DELIBERAZIONE DEL DIRETTORE GENERALE

n. 964 del 23/12/2025

CONFERENZA DI SERVIZI AI SENSI DELL'ART. 38 D.LGS. 36/2023 E DELL'ART. 14 BIS L. 241/1990 PER L'APPROVAZIONE DEL PROGETTO DI FATTIBILITA' TECNICA ED ECONOMICA PER LA REALIZZAZIONE DEL "NUOVO OSPEDALE UNICO DELL'ASL TO5 IN CAMBIANO" - CUP J25F23000060005 - CONCLUSIONE

estratto da "TW2431_PF_0107_GEN_ZZ_P0_PL_00-Planimetria nuova viabilità - piano terra"

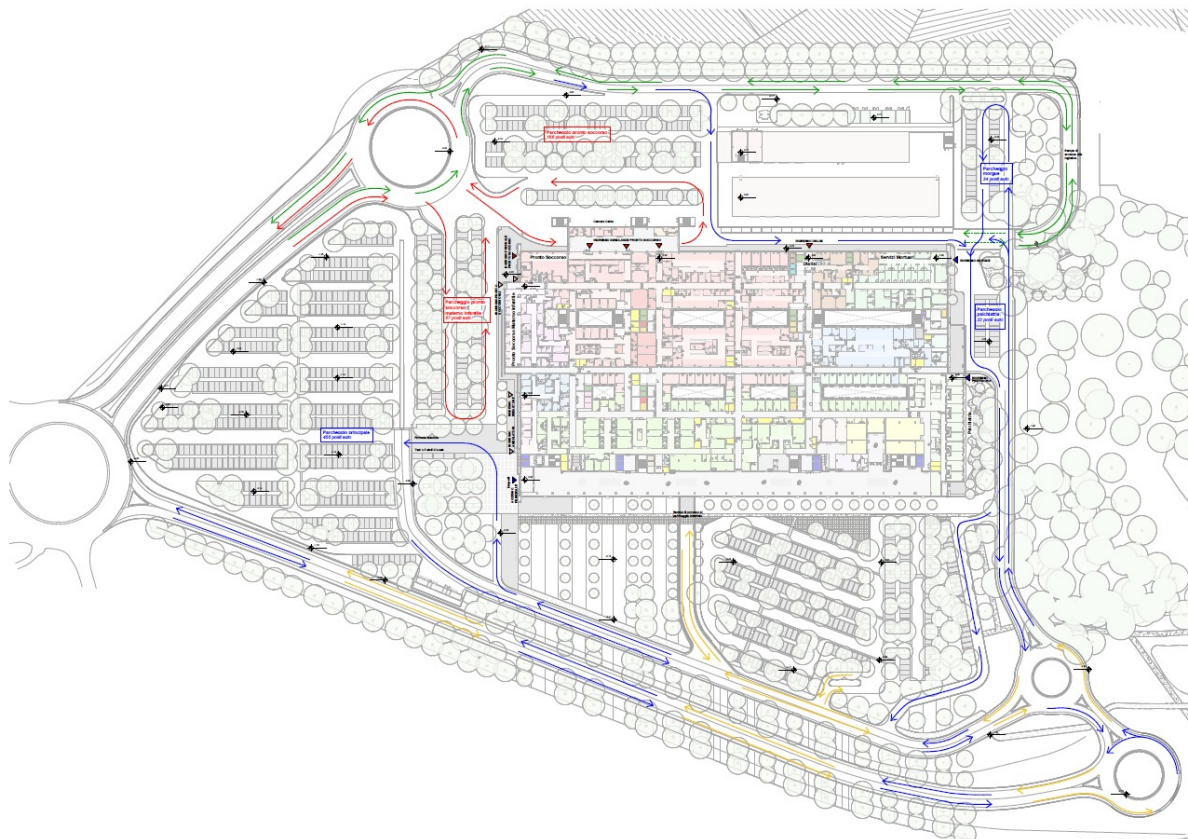
vista la documentazione progettuale trasmessa, in particolare per quanto riguarda gli aspetti attinenti viabilità, mobilità ciclistica e pedonale e il trasporto pubblico;

richiamata la richiesta di integrazioni del Dipartimento scrivente ns. Prot. n. 177945 del 14/10/2025;

Nota 5

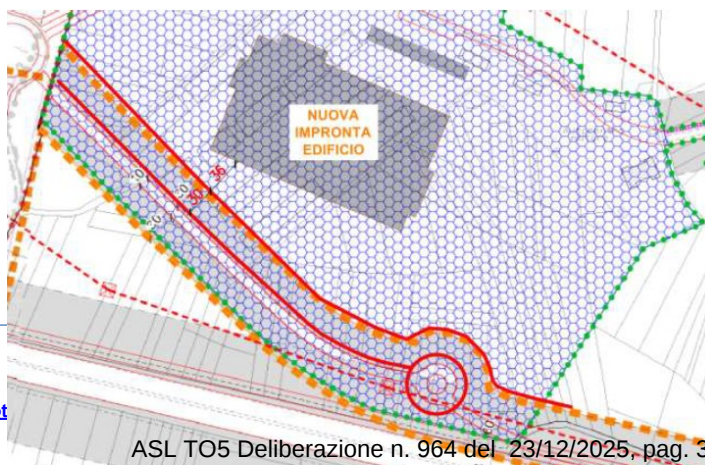
Alla richiesta di fornire chiarimenti circa le modalità di utilizzo ipotizzate per il tratto di strada da realizzarsi a sud dell’ospedale, sovrapposto ad un tratto di strada a futura valenza

provinciale/metropolitana previsto in PTC2, è stato riscontrato che, pur non avendo considerato l'attuazione delle opere programmate all'interno del PTC2 e del PUMS per le ragioni precedentemente riportate, *"la viabilità prevista si sovrappone alla viabilità provinciale prevista nei piani, andandone di fatto a costruire una parte. Questo significa che nelle future espansioni e sviluppi della viabilità si dovrà intervenire andando ad allargare di una carreggiata il tratto di viabilità esistente. Come si evince dall'immagine sotto, anche con l'allargamento della sezione stradale in questione, vengono rispettati i limiti imposti dalla norma locale. Per quanto riguarda la sovrapposizione della tipologia di traffico, come già discusso durante l'incontro con Città metropolitana in data 23/10/2025, la seconda rotonda prevista nel progetto di viabilità ospedaliera permette di smaltire il traffico legato al nosocomio, senza la creazione di ingorghi. Sono inoltre progettate delle aree polmone all'ingresso dei parcheggi al fine di non creare rallentamenti e traffico aggiuntivo nella viabilità relativa al nosocomio"*.

Nota 10

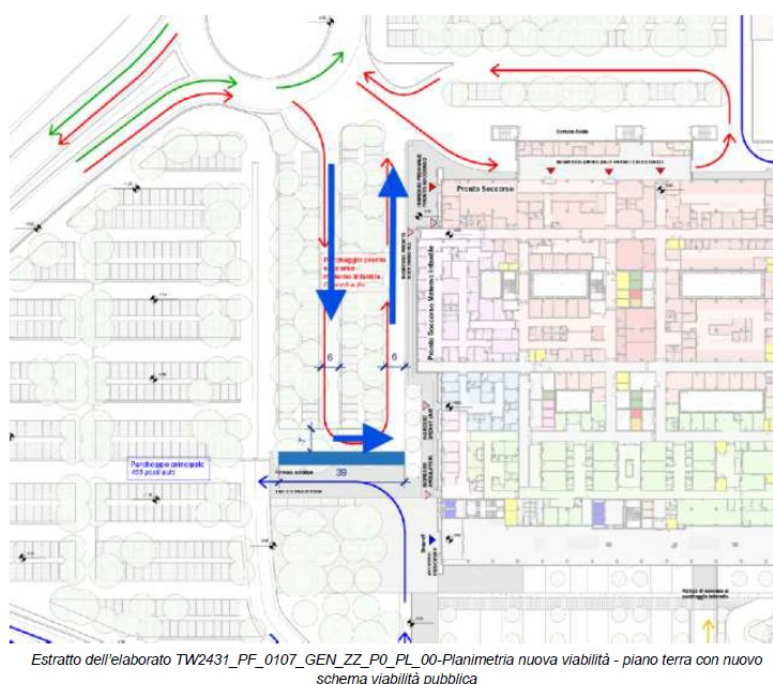
È stato dato riscontro alla richiesta di ipotizzare percorsi e fermate del trasporto pubblico. Inoltre, è stato specificato che *“la viabilità a progetto, nei percorsi principali, non prevede sezioni stradali con larghezza di carreggiata minore a 3,5 m e i raggi di curvatura prevedono, come soglia minima, il passaggio di mezzi da 16m”*.

Si accoglie il riscontro proposto, che descrive un sistema viabile strutturato per poter accogliere con flessibilità anche proposte di percorso differenti da quelle ad oggi previste.

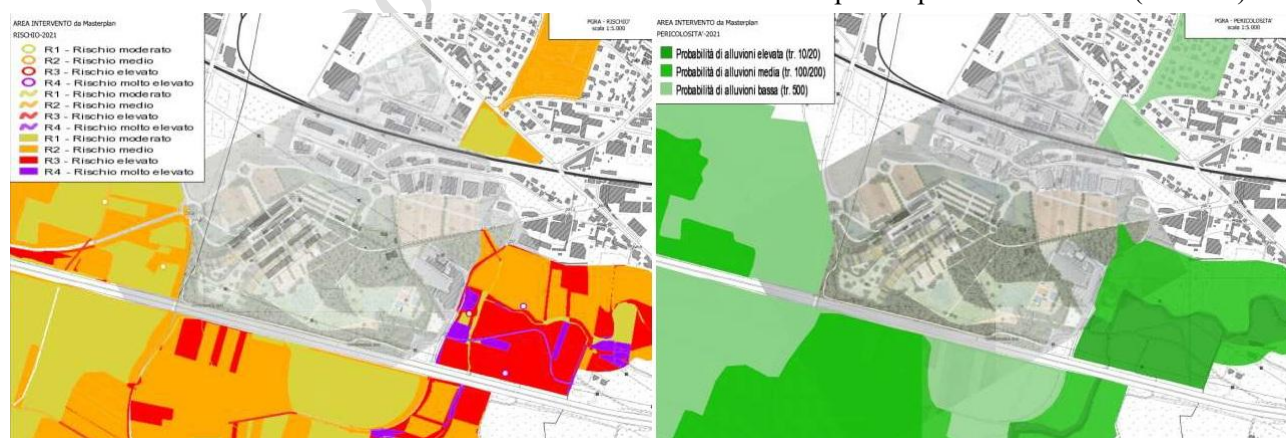
Nel modello geotecnico, gli stati 1 e 2 vengono caratterizzati da un angolo di resistenza al taglio $\Phi=34^\circ$ e modulo di deformazione $E=25$ MPa, mentre lo strato 3 da $\Phi=38^\circ$ e $E=40$ MPa.

Nel progetto, al fine di migliorare le caratteristiche del terreno di fondazione, sia per quanto riguarda i cedimenti attesi che la creazione di un piano di posa omogeneo, viene previsto il miglioramento del terreno, tra il piano di posa a - 3m e 10m di profondità, con pali in ghiaia eseguiti con la tecnica della vibro flottazione del diametro reso $\varnothing 650$ e interasse 1,5m. L'efficacia del trattamento viene valutata con il metodo semiempirico di Priebe; nonostante l'intensità dell'intervento le modifiche delle caratteristiche appaiono modeste. Si tratta comunque di ipotesi teoriche sulla rigidezza delle colonne e del terreno, non suffragate da riscontri sperimentali. A questo proposito, come previsto nella Normativa (NTC 2018 cap. 6.9 Miglioramento e rinforzo dei terreni e degli ammassi rocciosi) in interventi di particolare importanza, si sottolinea come il progetto debba prevedere una fase preliminare di verifica sperimentale e messa a punto dalle modalità esecutive con campi prova.

Nel progetto sono già previste prove di carico su singole colonne in ghiaia che è necessario, preliminarmente alla futura fase progettuale, vengano integrate con prove eseguite su un volume comprendente colonne e di terreno, in modo da ottimizzare le tecnologie e l'interasse delle colonne.

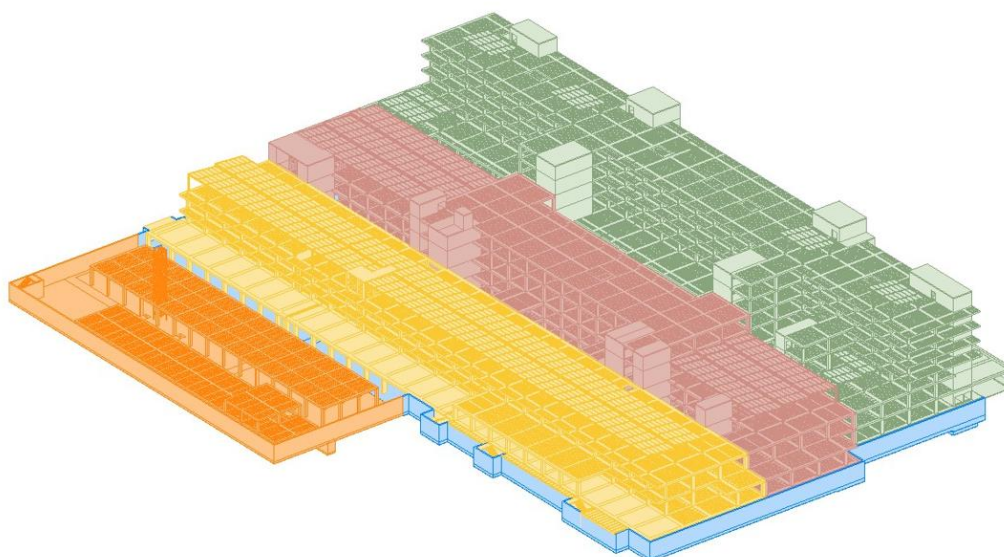
Per quanto agli aspetti di distribuzione generale, la presenza di n. 10 ascensori per visitatori (due coppie di tre e due coppie di due) appare sovrabbondante rispetto al probabile flusso di persone, anche in considerazione che le due coppie di ascensori poste ai lati estremi delle stecche sbarcano all'interno dei reparti.

In particolare, la coppia di ascensori nel lato destro della stecca sbarca, al piano quinto, all'interno della Direzione Sanitaria; pertanto, dovrà avere una destinazione mista visitatori/personale.

Al contrario la presenza di n. 4 ascensori per il personale (due coppie di due ascensori) appare non particolarmente adeguata al flusso di personale impegnato nella gestione di fino a n. 284 PL e nel collegamento con le piastre high care.

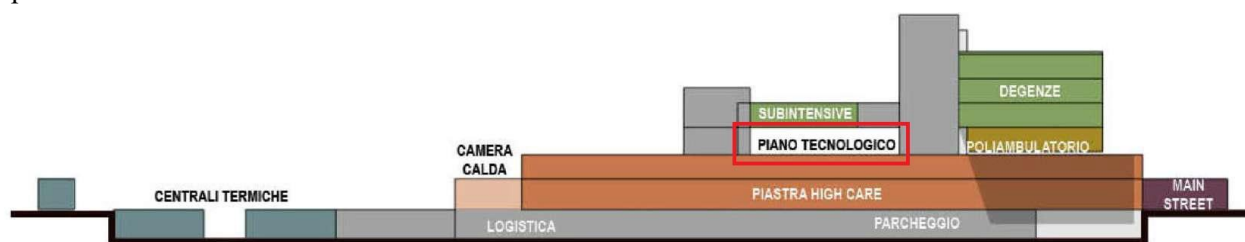
Inoltre, si ritiene irrazionale la previsione di due rotatorie poste a brevissima distanza, nel vertice a Sud-Est dell'area di sedime del nuovo polo ospedaliero, poiché sebbene esse siano differenziate nelle funzioni (una destinata allo smistamento dalla viabilità esterna e una per la circolazione interna), la brevità del ramo di collegamento non riuscirebbe a garantire il corretto accodamento, in corrispondenza degli ingressi verso le rispettive corone giratorie, provocando fenomeni di autosaturazione dei sistemi anulari di intersezione. Per entrambe le situazioni sopra evidenziate, pertanto, si ritiene necessario modificare le previsioni di progetto, sin dall'attuale fase della progettazione, in modo da realizzare schemi più funzionali ed efficaci, nonché pienamente rispettosi delle indicazioni della su richiamata normativa.

Infine, si ritiene necessario che gli elaborati che compongono il PFTE in esame, per quanto attiene agli aspetti viabilistici siano resi coerenti fra loro, in particolare, per quanto attiene l'accesso all'area logistica da nord e l'accesso alla rotonda posta a sud dell'area di intervento.
